Informe Consolidado de Solicitud de Aclaraciones, Rectificaciones y/o Ampliaciones Complementario al Estudio de Impacto Ambiental del Proyecto “Parque Fotovoltaico Cristaria Solar”

Nombre del Titular : Cristaria Solar SpA
Nombre del Representante Legal : Julio Albarran Ríos
Dirección : Domicilio Avenida Vitacura 2939, Las Condes

El presente Informe Consolidado de Solicitud de Aclaraciones, Rectificaciones o Ampliaciones al Estudio de Impacto Ambiental del proyecto "Parque Fotovoltaico Cristaria Solar", contiene las observaciones generadas en virtud de la revisión de la Adenda.

Imagen N° 1: Caminos del Proyecto a incluir en PAS 156.

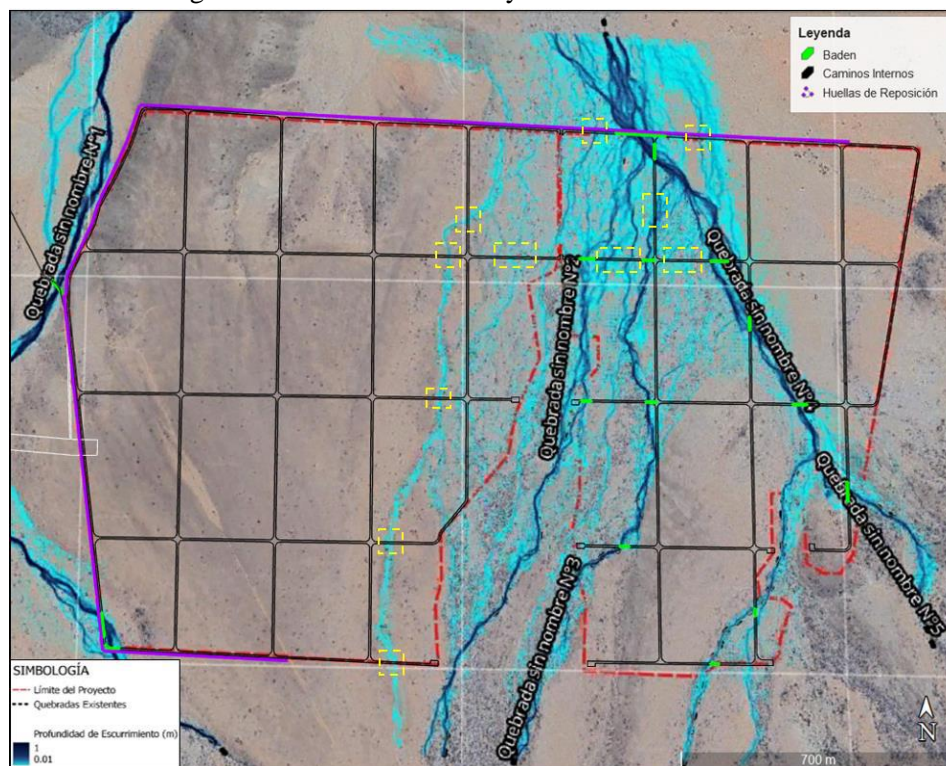
- a. Algunos caminos internos proyectados (representados por líneas segmentadas de color amarillo en la Imagen N°1 siguiente), interceptan los cauces naturales modelados e identificados en dentro del área del Proyecto.

- 5.7.2 En consideración a las observaciones anteriores, se solicita al Proponente presentar los contenidos señalados en la Guía Tramite PAS Artículo 156 Reglamento del SEIA (SEA, 2022) para las obras identificadas como *camino internos*, *huella de reposición*, *centros de transformación*, *línea de media tensión soterrada* y *Botadero 1*. Además, para el caso del *Botadero 1*, se solicita evaluar la necesidad de contar con obras de regularización de cauce natural, según lo señalado en la Guía Tramite PAS Artículo 157 Reglamento del SEIA, (SEA, 2022).

Imagen N° 3: Línea media tensión soterrada (Línea segmentada roja) a incluir en el PAS 156.

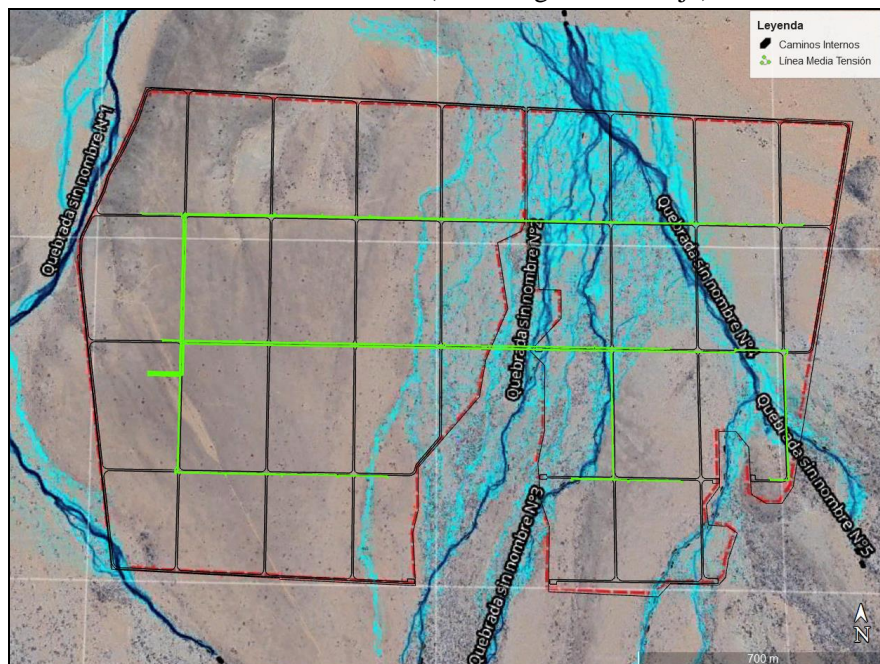
soterrada” (línea segmentada de color rojo en la Imagen N° 3 presentada a continuación) se encuentran proyectadas sobre líneas de escurrimiento superficial.

Imagen N° 4: Botadero 1 proyectado en cauce.

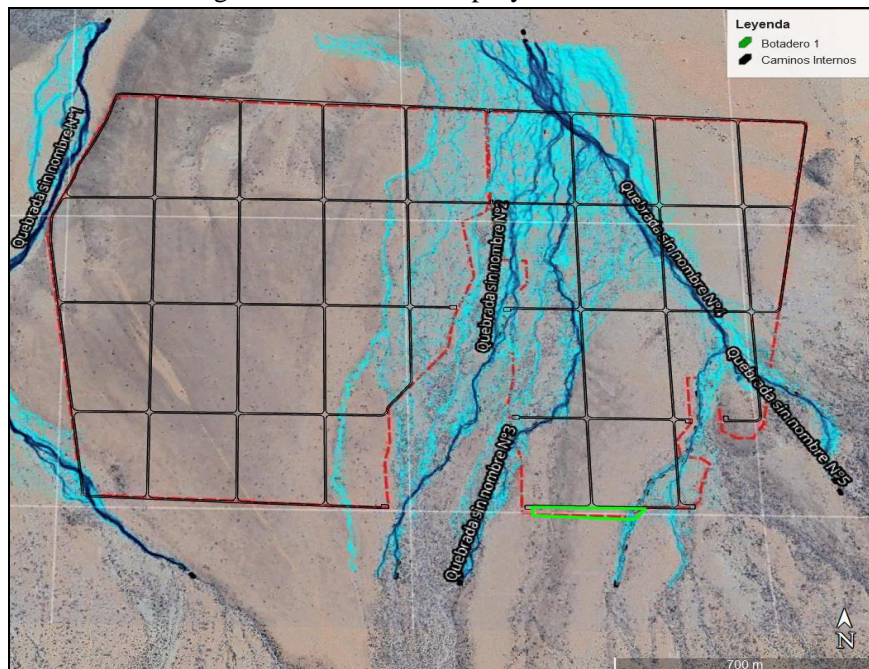
- e. Respecto de la obra destinada a acopiar los excedentes de material de excavación (tierra y piedras) que se generen durante la fase de construcción y cierres, identificada como “*Botadero 1*” (Línea de color verde en la Imagen N° 4 a continuación), se observa que su emplazamiento figura sobre un afluente a la quebrada identificada como *Quebrada Sin Nombre N°5*.
